502/503 Fiat Fullback Версия: 2.4JTD с механической КПП

Отключение третьей передачи во время движения – Сервисное решение

21
001.17

Отменяет и заменяет SN 21.001.17 от 10/03/2017 в связи с появлением нового ремонтного комплекта от Запчастей.

Рис. 1

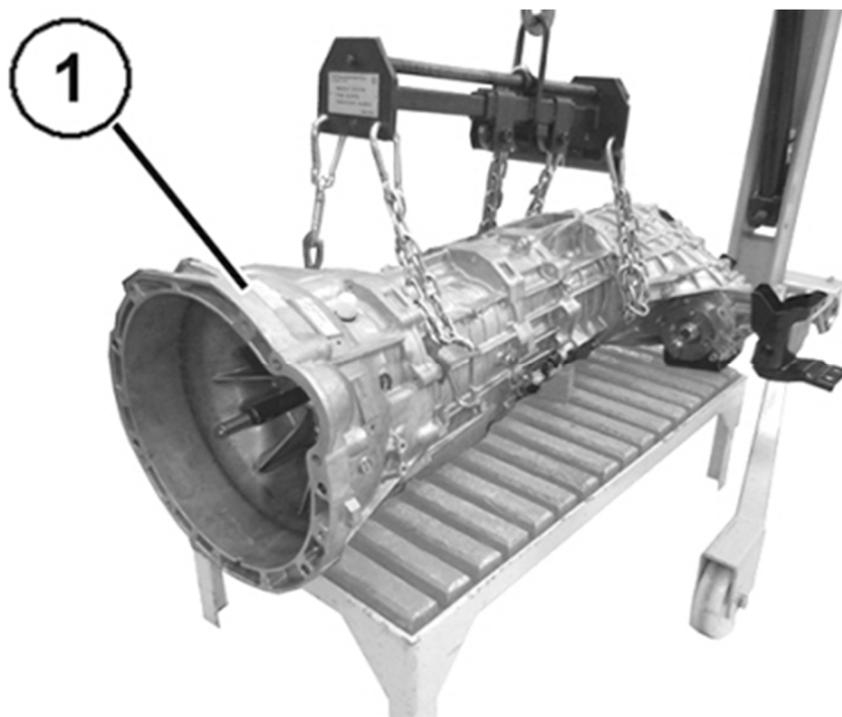
- Снимите коробку передач (1 - Рис.1) с автомобиля (см. Ор. 2110A10).

- Замените опору третьей передачи новыми компонентами, входящими в комплект; для выполнения этой операции, см. инструкции в Ор. 2110A09 Руководства по обслуживанию.
- Проведите тест-драйв, чтобы подтвердить, что неисправность была устранена.
